Avis délibéré
de la Mission régionale d'autorité environnementale
Provence-Alpes-Côte d'Azur
sur la révision du zonage d'assainissement des eaux usées de
Bédoin (84)

**N° MRAe
2021APACA26 / 2866**

Figure 2: Situation de l'assainissement des eaux usées au niveau de la zone à enjeu sanitaire. Source : rapport environnemental.

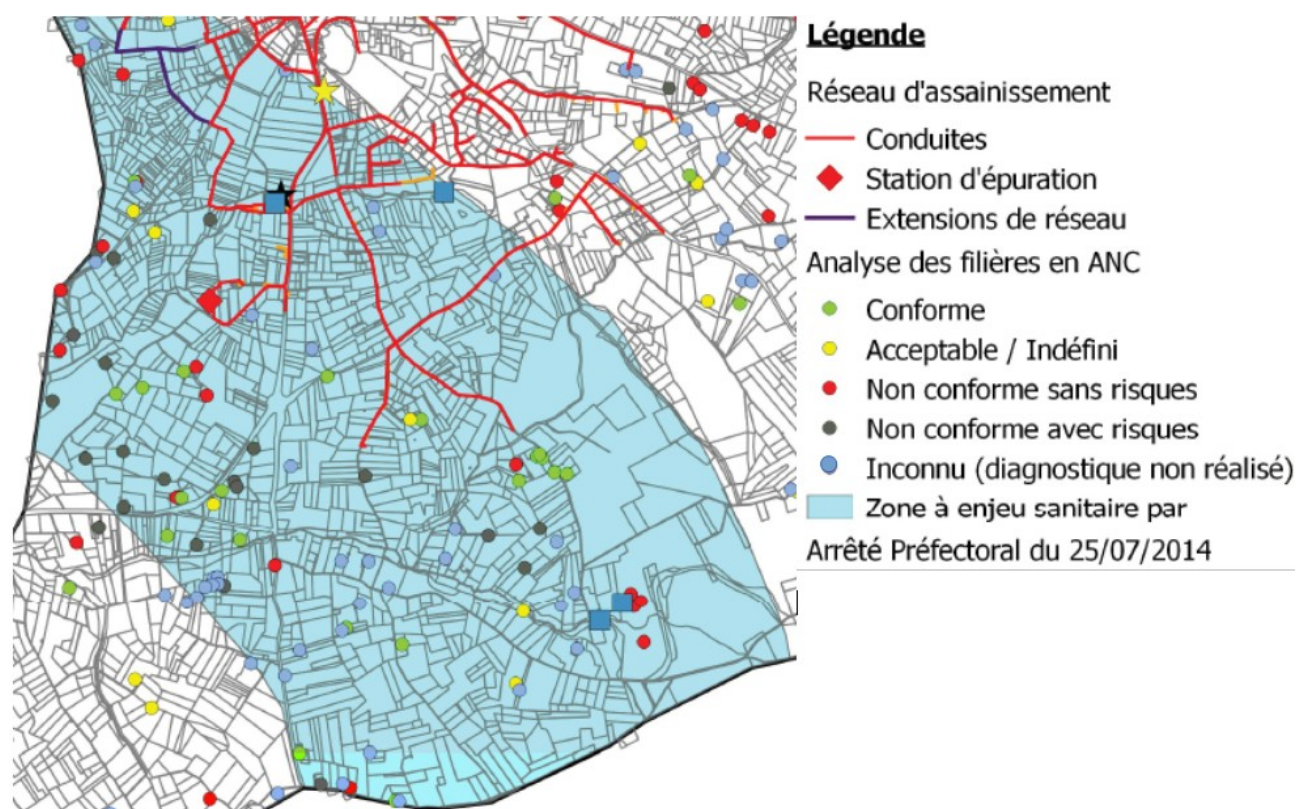
Selon le dossier, des installations d'assainissement non collectif « non conformes avec risques » ou « sans diagnostic », subsistent au sein de la zone à enjeu sanitaire (cf. figure ci-dessous).

Concernant les installations d'assainissement non collectif « non conformes avec risques » présentes au sein de la zone à enjeu sanitaire, le dossier ne décrit pas les problèmes constatés¹² sur ces installations et n'évalue pas les risques pour la santé humaine.

Le risque sanitaire constitué par la présence d'installations d'ANC « sans diagnostic » dans la zone à enjeu sanitaire n'a pas été, de fait, évalué.

La MRAe recommande de diagnostiquer l'ensemble des installations d'assainissement non collectif, de préciser les problèmes constatés sur les installations « non conformes avec risques » et d'évaluer en conséquence les risques pour la santé humaine.

Figure 3: périmètre de la ZNIEFF de type I « Ocres de Bédoin/Mormoiron ». Source : rapport environnemental.

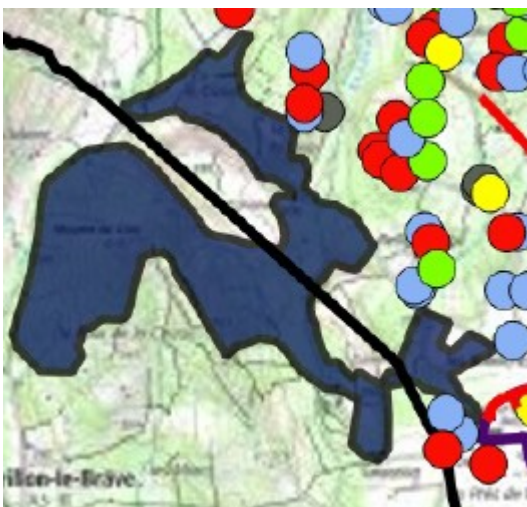
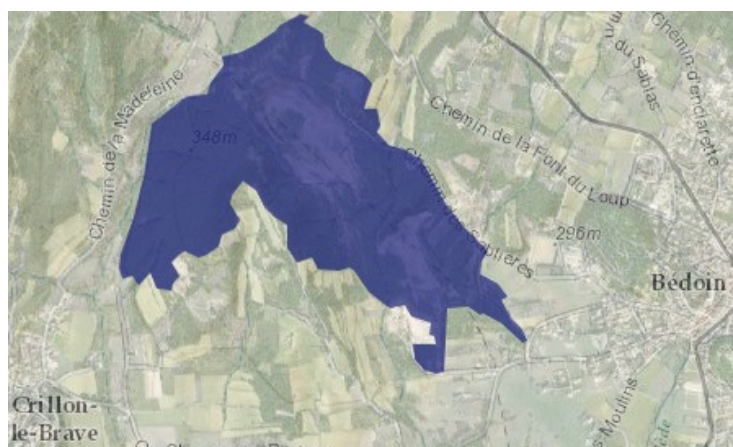
Le périmètre de la ZNIEFF de type I « Ocres de Bédoin/Mormoiron » située en partie ouest du territoire communal (figurant p. 90 du dossier) n'est pas cohérent avec le périmètre cartographié sur le site de l'inventaire national du patrimoine naturel (INPN).
